# 調 查 報 告

壹、案由：據悉，113年3月6日下午五時許，臺南市中西區五妃街與西門路一段路口○○建設股份有限公司之新建工地旁發生路面坍塌，一台小貨車掉落於坑洞內；該公司將掉落車輛吊起時，疑因無法支撐至吊車傾斜倒地，造成西門路無法通行等情。同年4月11日臺南市北區北華街又發生建築工地基礎開挖致生鄰房傾斜案件，究施作連續壁工程時有無違反建築法規之情事？臺南市政府於核發建造執照時，有無確實依規定審查？對於探勘報告、簽證報告、地基調查報告及施工計畫如何審查？建築工地緊急應變處理機制為何？均有查明釐清之必要案。

圖 砂湧及管湧示意圖

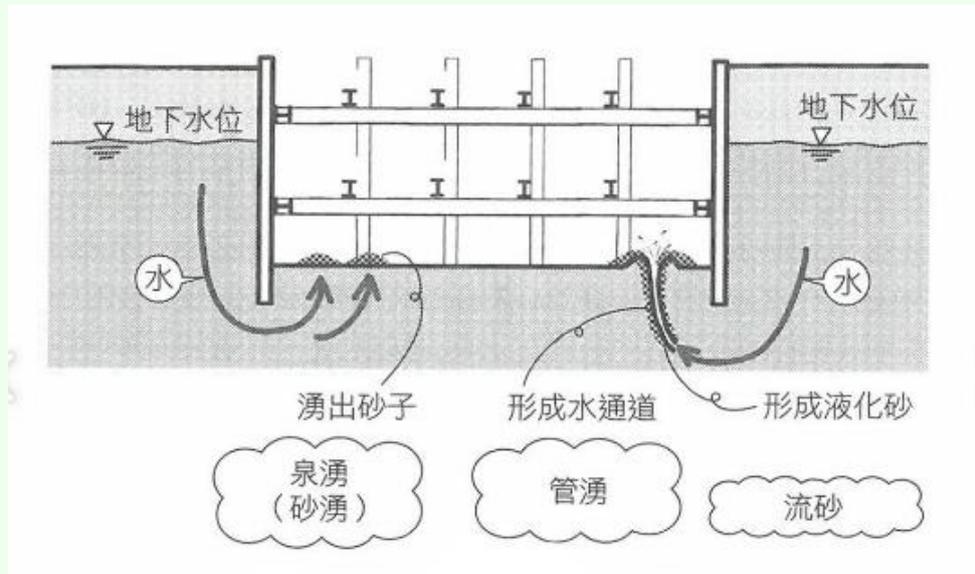
- (一)113年4月10日17時，工務局接獲臺南市北區北華街○○公司危老重建工地旁住戶通報損鄰，安排翌日現場會勘。4月11日14時30分工務局、台南市土木技師公會及起、承、監造人到場會勘，進行傾斜率測量，發現已達行動值；16時30分開挖面出現管湧現象、鄰房傾斜，工務局勒令停工，起、承、監造人進行現場灌漿回填；17時30分北區公所預防性疏散周圍11戶民眾進行安置<sup>3</sup>。4月11日22時30分承造人將地下室回填灌漿150立方公尺；4月12日上午，工地已無管湧現象，但預壘樁滲水，起、承、監造人決定持續灌水；4月13日至14日連續注水至與基地外點井水位高度相同，預壘樁始停止滲水。
- (二)經查本建案領有110年8月18日(110)南工造字第03081號建造執照，111年4月29日申報開工，經工務局研判本案災害發生原因如下：
- 1、建案自112年11月24日開挖地下室，地表下點井工程抽排地下水，鄰房土壤與地下水繞過擋土牆，從開挖面湧出水砂。
  - 2、本案地下水位僅1.4公尺，土質為砂質底部會到處湧出地下水。細砂和水一起，形成同心圓狀迴轉湧出，形成砂湧。

- 3、砂湧過程連帶讓鄰房下方土砂流失。
- 4、本案採預壘樁做為擋土壁體，預壘樁密合性不佳，壁體滲漏水情形嚴重，同時有管湧現象發生。管湧的地下水來源，不排除係由開挖底部下方之預壘樁間隙滲入。
